**Parc éolien du Champ de l'Alouette
Communes de Neuvy et Joiselle (51)**

**Dossier de Demande d'Autorisation
Environnementale**

Pièce n°14 : Accords et avis consultatifs

Mars 2022

Proximité zone interdite « P 31 »

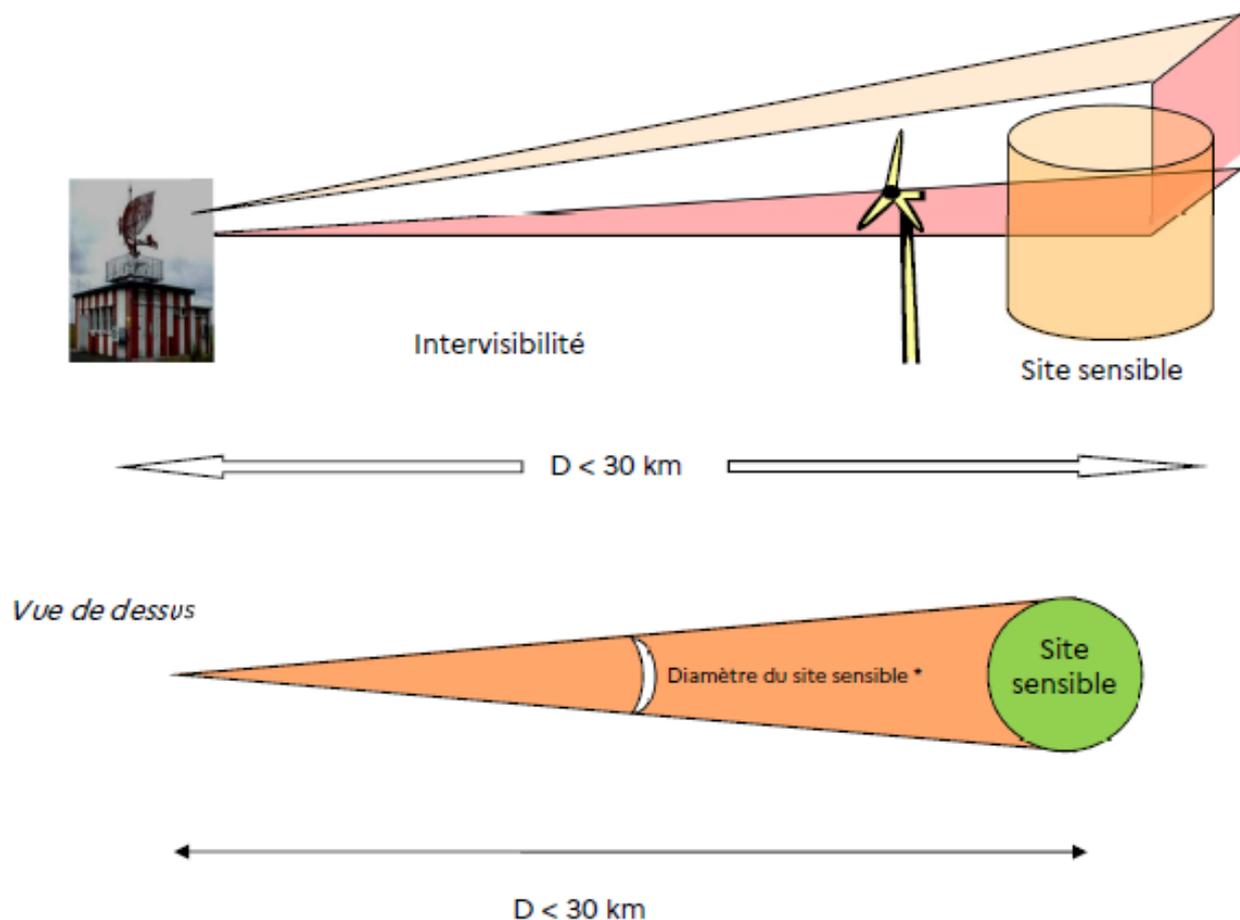
Le projet est situé à environ 22 km des limites de cette zone interdite. L'armée semble de plus en plus appliquer des restrictions concernant la proximité de certaines zones sensibles :

L'avis de l'armée dépendra du contexte concernant la protection de cette zone « P 31 ». L'armée pourrait émettre un avis réservé comme demander un système d'arrêt commandé des machines.

La proximité de la zone interdite « P 31 », correspondant à la centrale nucléaire de Nogent-sur-Seine, pourrait conduire un avis réservé de l'armée.

Radars Défense proche :

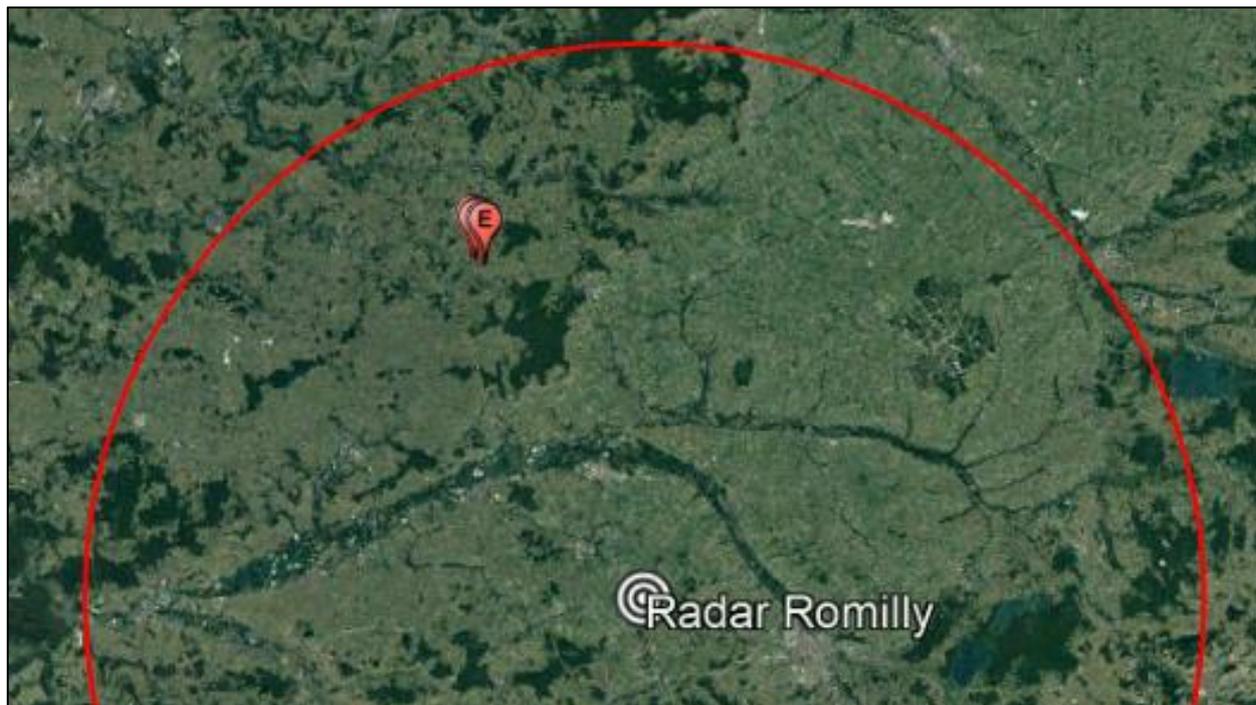
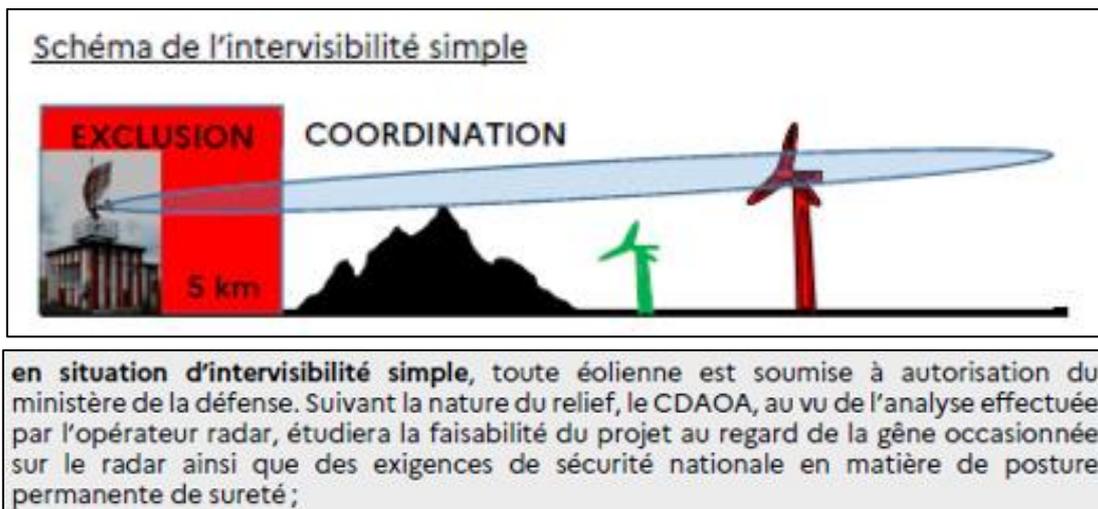
Le projet serait concerné par ce radar Défense :

Cas de l'intervisibilité simple :

D'après les premières informations, pour être accepté un projet doit se servir des masques des reliefs en considérant une courbure magnétique (horizon radar).

La nouvelle instruction n° 1050 du 18 juin 2021 place le projet en intervisibilité simple du radar Défense de Romilly. Il faut attendre les premiers retours de l'armée concernant ces contraintes radars pour connaître leur méthodologie.

→ Aéroport de Melun : secteurs AMSR

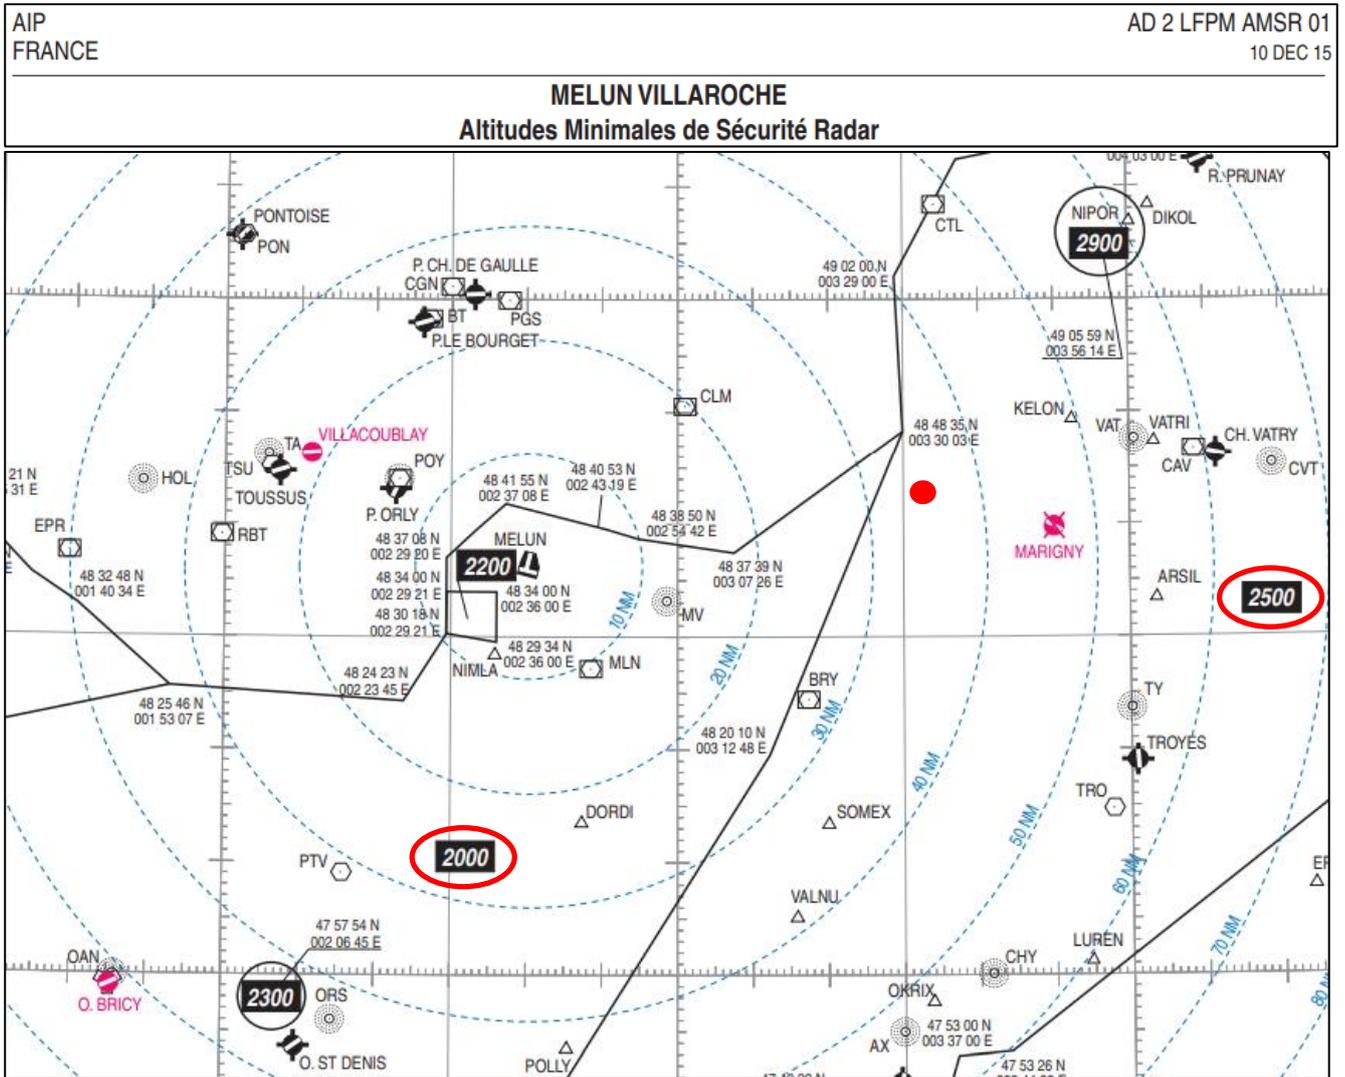
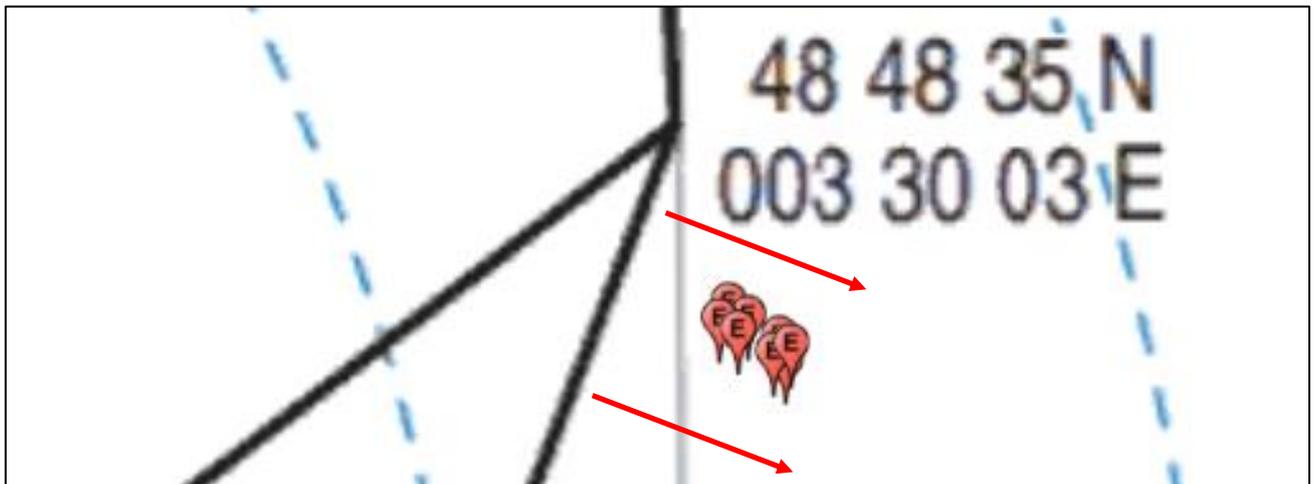
Le projet serait inscrit sous le secteur « AMSR 2500 ft » avec une limitation à : 2500 ft = 762 m NGF – 300 m (MFO) = 462 m NGF.

Il serait également concerné par l'aire secondaire du secteur « AMSR 2000 ft » :

Application au projet :

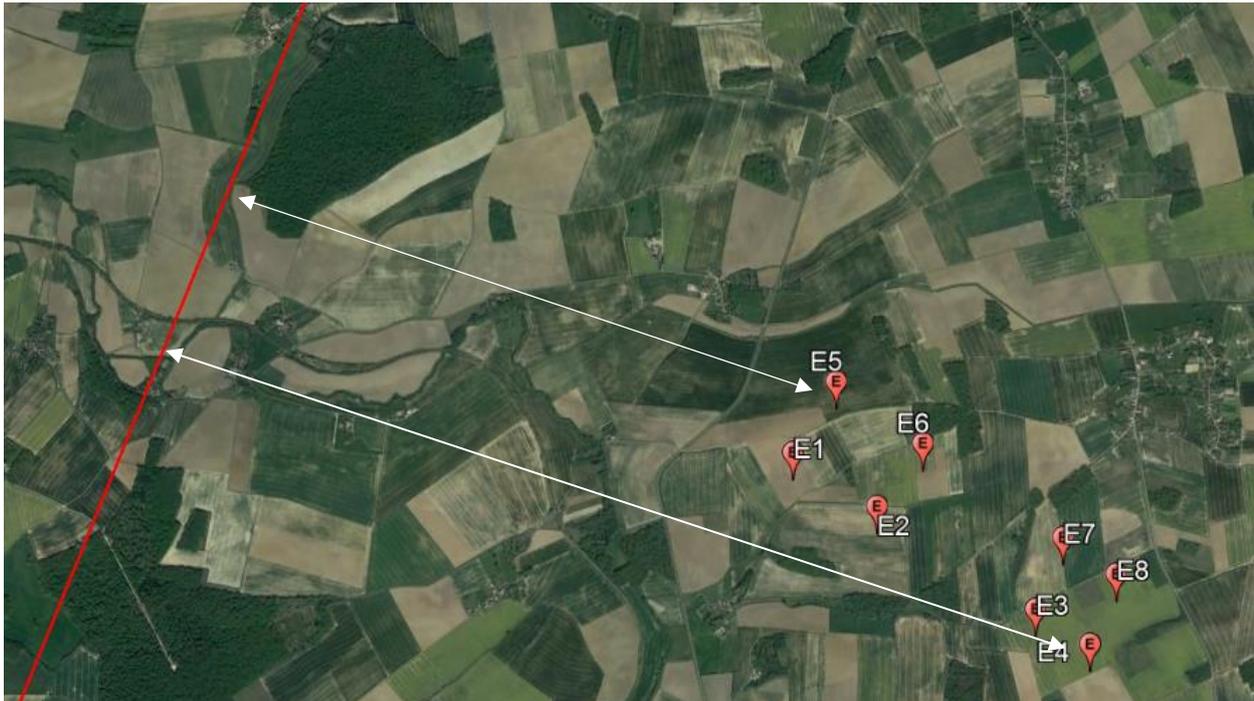
Calculs des altitudes NGF bout de pale possibles (sous réserve des calculs de la DGAC) :

Eolienne	D = Distance / limite « secteur AMSR 2000 ft »	Gain (+37.5 m / NM)	Limitation MFO (309.6 m + Gain)	Limitation secteur AMSR 2500 ft
E1	1.85 NM	+ 69.4 m	379 m NGF	462 m NGF
E2	2.14 NM	+ 80.2 m	390 m NGF	
E3	2.68 NM	+ 100.5 m	410 m NGF	
E4	2.87 NM	+ 107.6 m	417 m NGF	
E5	1.89 NM	+ 70.8 m	380 m NGF	
E6	2.19 NM	+ 82.1 m	391 m NGF	
E7	2.68 NM	+ 100.5 m	410 m NGF	
E8	2.86 NM	+ 107.2 m	416 m NGF

Valeurs exactes à faire confirmer par la DGAC.

Les altitudes minimales de sécurité radar (AMSR) de l'aérodrome de Melun et notamment l'aire secondaire du secteur « AMSR 2000 ft » donneraient des limitations de 379 m NGF à 417 m NGF bout de pale hors éventuelles corrections pour basses températures.

La DGAC précisera les valeurs exactes pour le projet
